<b>Název úkolu:</b>	<b>Vrchlabí, zámecký park</b> <b>Rekonstrukce dřevěné lávky</b> Projekt pro ohlášení udržovacích prací
<b>Č. zakázky:</b>	4831/16
<b>Zpracovatel:</b>	Ing. Jan Chaloupský
<b>Datum:</b>	srpen '16

## ROZHODNUTÍ

**spočívající v akci „Rekonstrukce dřevěné lávky“ s následujícími podrobnostmi:**

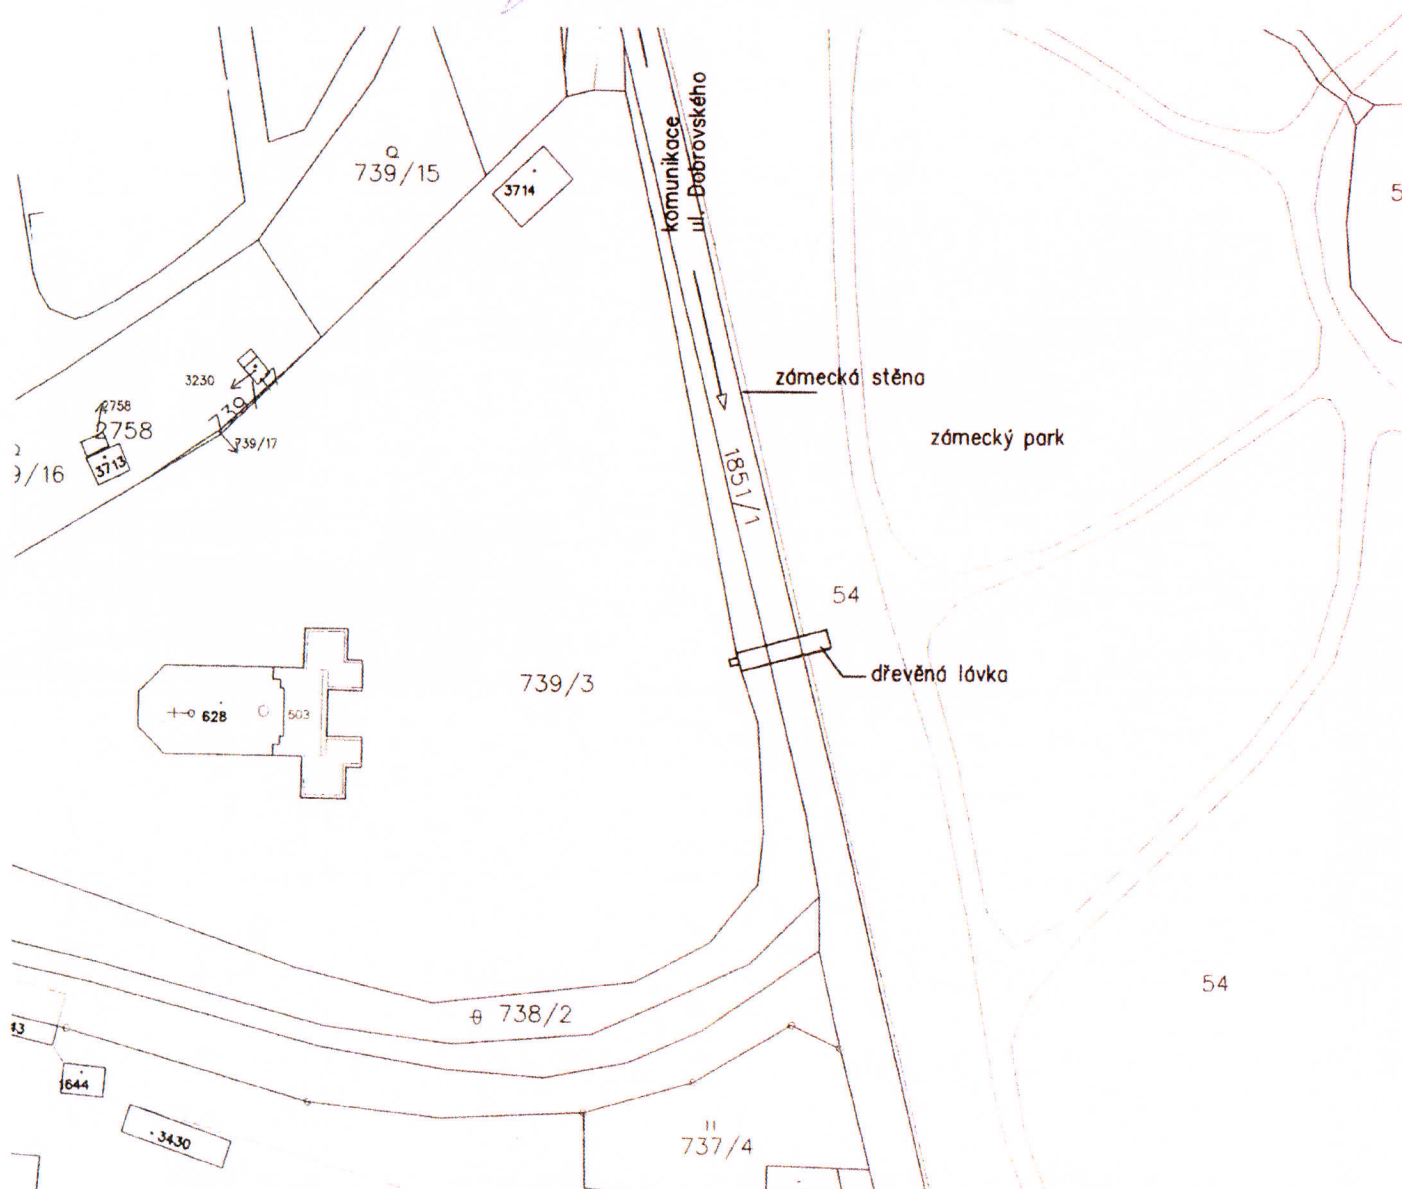
Na základě pověření starosty města Vrchlabí ze dne 1. 4. 2015 podává Majetkový odbor, oddělení správy majetku města Městského úřadu Vrchlabí, toto stanovisko k rekonstrukci dřevěné lávky v zámeckém parku ve Vrchlabí.

Město Vrchlabí, IČ: 00278475, se sídlem 543 01 Vrchlabí, Zámek 1, které je vlastníkem pozemku p.č. : 1851/1 v k. ú. Vrchlabí, souhlasí s rekonstrukcí dřevěné lávky, která je nad tímto pozemkem umístěna .

Toto sdělení nenahrazuje jiná vyjádření vlastníka stavbou dotčených pozemků, která jsou potřebná pro provedení stavby a jsou vyžadována při stavebním řízení. Stavební práce nebudou probíhat na pozemku, který je místní komunikací .
